改善箇所説明図

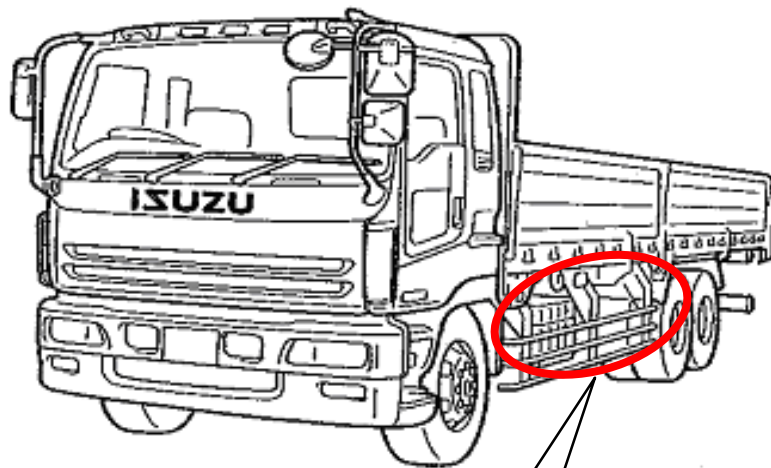
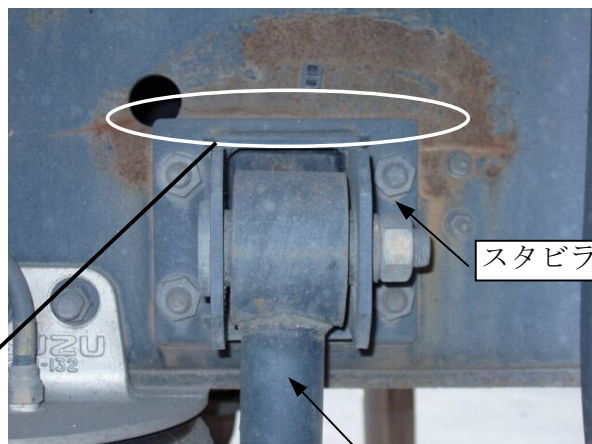
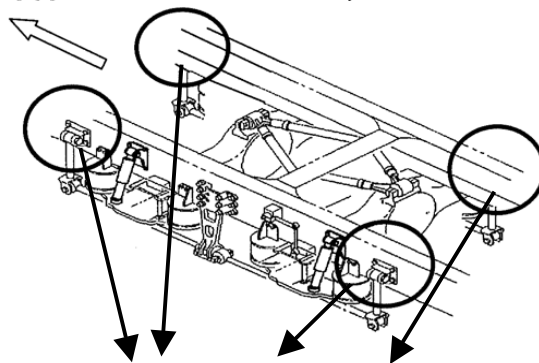
基準不適合箇所

空気ばね仕様車において、後軸スタビライザ取付金具の形状が不適切なため、当該取付金具を組付けているフレームに過大な応力が生じ、亀裂が発生するものがある。そのため、そのまま使用を続けると、亀裂が進行して金具が外れ走行安定性が損われるおそれがある。

改善の内容: 全車両、取付金具を対策品と交換する。なお、亀裂があるものは補修して補強板を追加する。

識別: スタビライザに黄色ペイントを塗布する。
